Ministero dell' Ambiente e della Sicurezza Energetica

Commissione Tecnica PNRR-PNIEC

Parere n. 170 del 16 giugno 2023

Progetto	<p><i>Valutazione Impatto Ambientale</i></p> <p>Progetto di fattibilità tecnico-economica del Raddoppio Cosenza-Paola/S. Lucido (galleria Santomarco)</p> <p>ID_VIP: 8755</p>
Proponente	<p>RFI S.p.a. Direzione investimenti Area Sud Progetti Calabria</p>

Figura 9: Ambiti di intervento di connessione biologica.

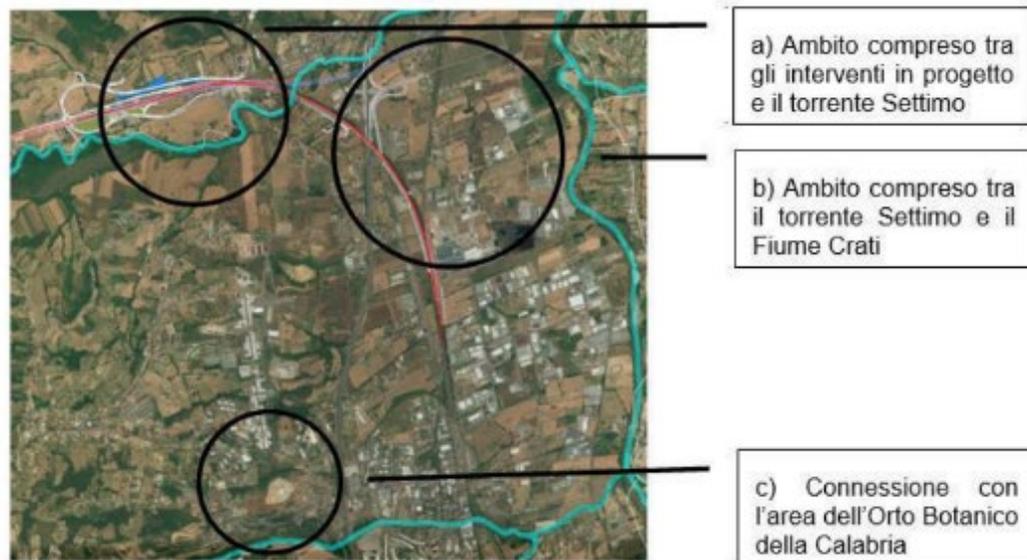
La Commissione ritiene che i tre interventi di miglioramento indicati dal Proponente debbano essere realizzati al fine di migliorare la qualità ecologica e paesaggistica dei luoghi, come previsto nella Condizione Ambientale n. 14.
